Gemeinde Anzing, Landkreis Ebersberg

Bebauungsplan Nr.57 „Sondergebiet Photovoltaikanlage nördlich Auhofen“

Beteiligung nach § 4 Abs. 1 BauGB

Abwägungsvorschläge zu den Stellungnahmen aus den Verfahren nach § 4 Abs. 1 BauGB.

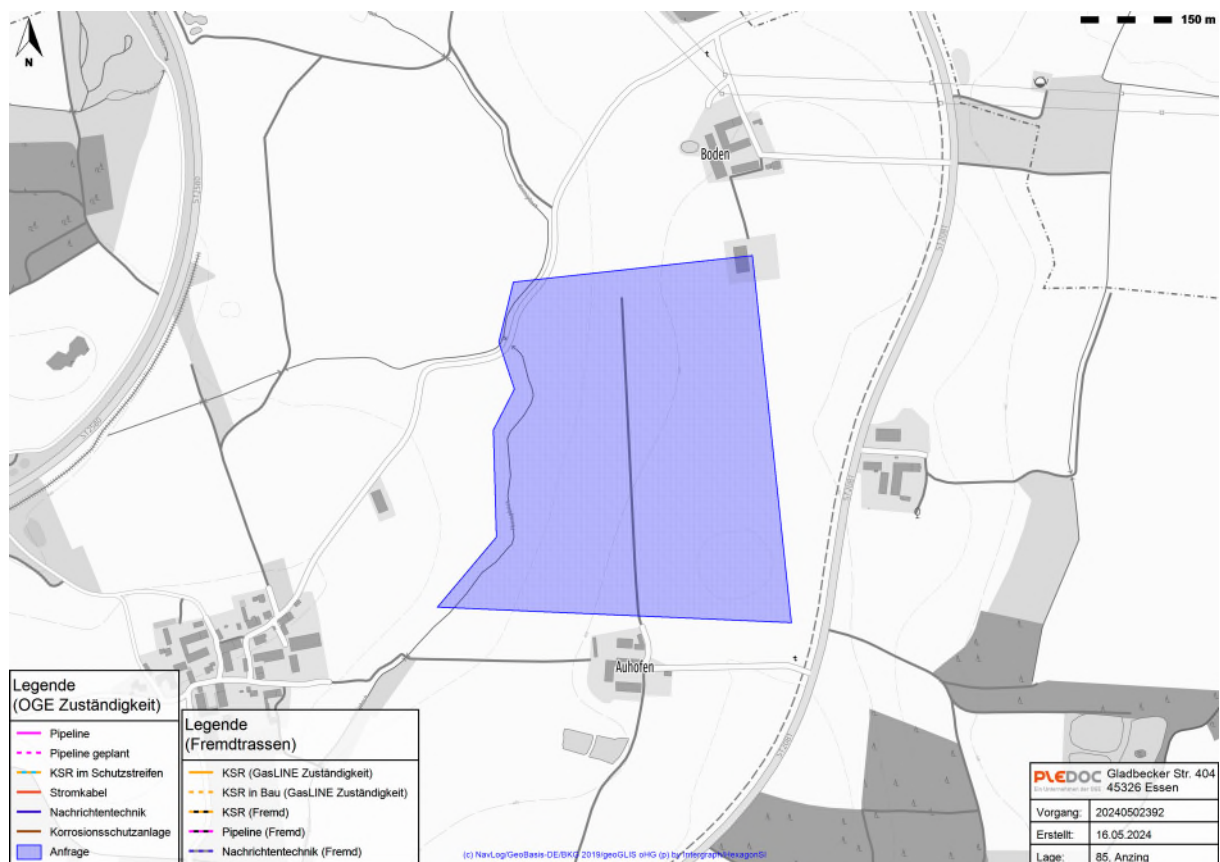
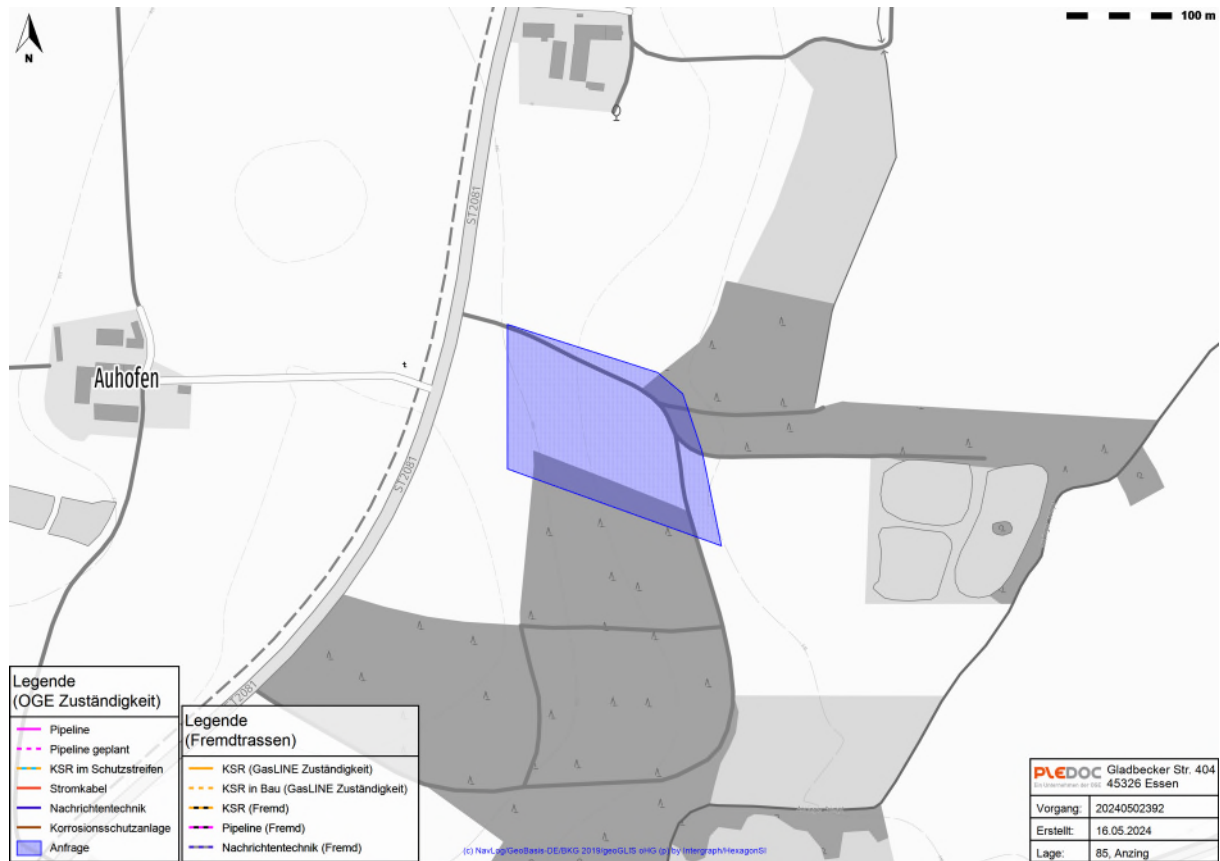
(...) wir beziehen uns auf Ihre o.g. Maßnahme und teilen Ihnen hierzu mit, dass von uns verwaltete Versorgungsanlagen der nachstehend aufgeführten Eigentümer bzw. Betreiber von der geplanten Maßnahme nicht betroffen werden:

Hinsichtlich der Maßnahmen zum Ausgleich und zum Ersatz der Eingriffsfolgen entnehmen wir den Unterlagen, dass die Kompensationsmaßnahmen erst im weiteren Verfahren festgelegt werden bzw. keine Erwähnung finden.

Wir weisen darauf hin, dass durch die Festsetzung planexterner Ausgleichsflächen eine Betroffenheit von uns verwalteter Versorgungseinrichtungen nicht auszuschließen ist. Wir bitten um Mitteilung der planexternen Flächen bzw. um weitere Beteiligung an diesem Verfahren.

**Maßgeblich für unsere Auskunft ist der im Übersichtsplan markierte Bereich.
Dort dargestellte Leitungsverläufe dienen nur zur groben Übersicht.**

Die Stellungnahme wird zur Kenntnis genommen. Eine Anpassung der Planung ist nicht erforderlich.
